改善箇所説明図

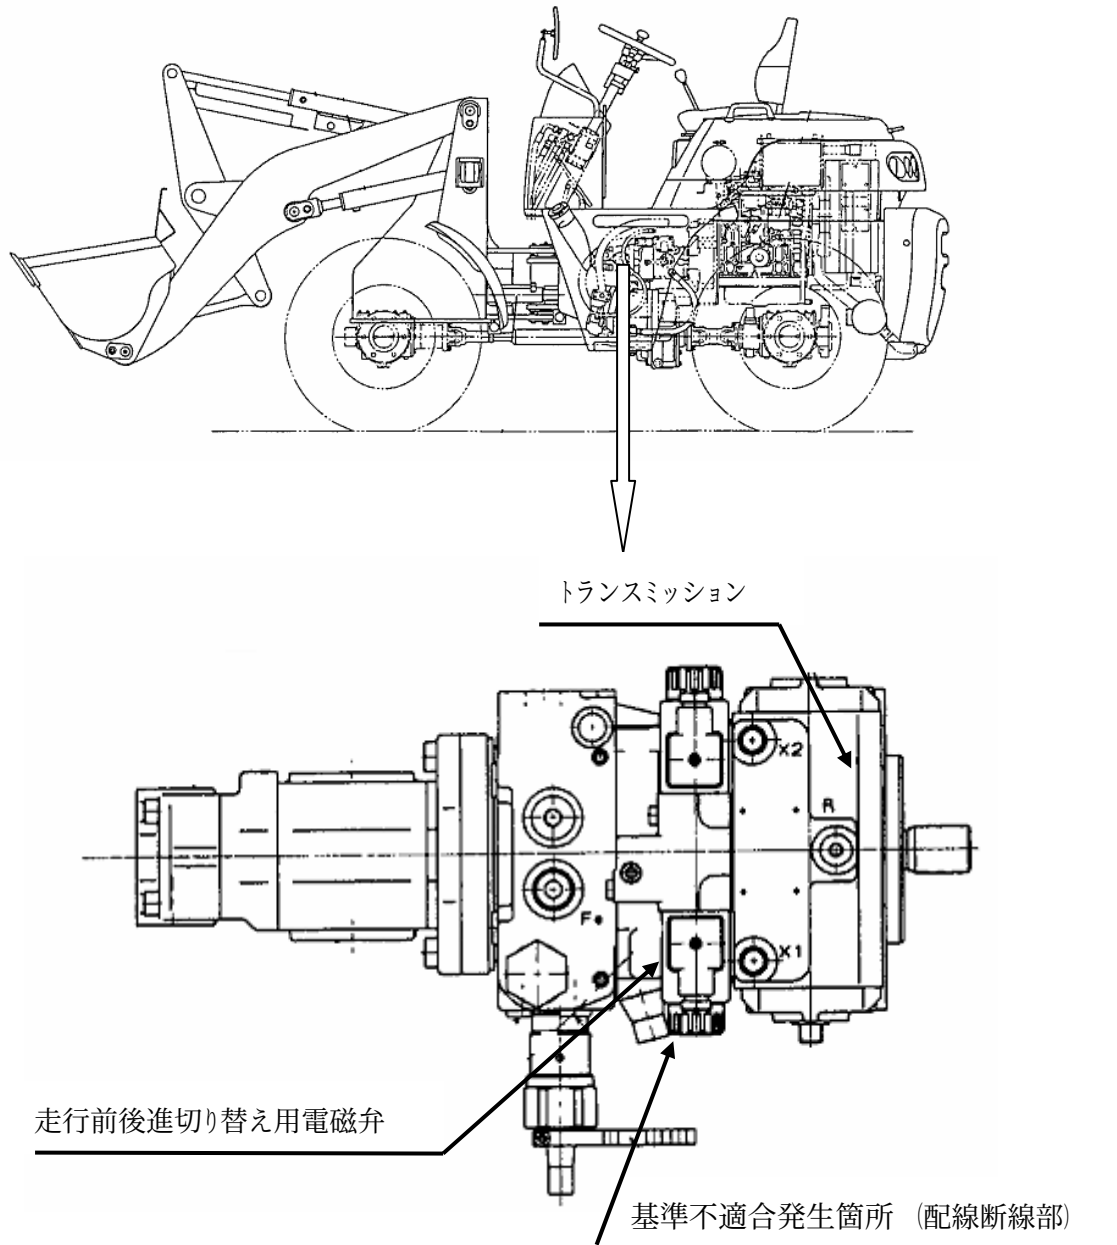
動力伝達装置において、前後進切り替え用電磁弁の配線固定が不適切なため、トランスミッションの振動により配線が共振し断線するものがある。そのため、電磁弁の前後進切り替えができなくなり、最悪の場合、走行不能となるおそれがある。

全車両、走行前後進切り替え用電磁弁の配線を対策品と交換する。

識別： 走行前後進切り替え用電磁弁に白色ペイントを塗布する。
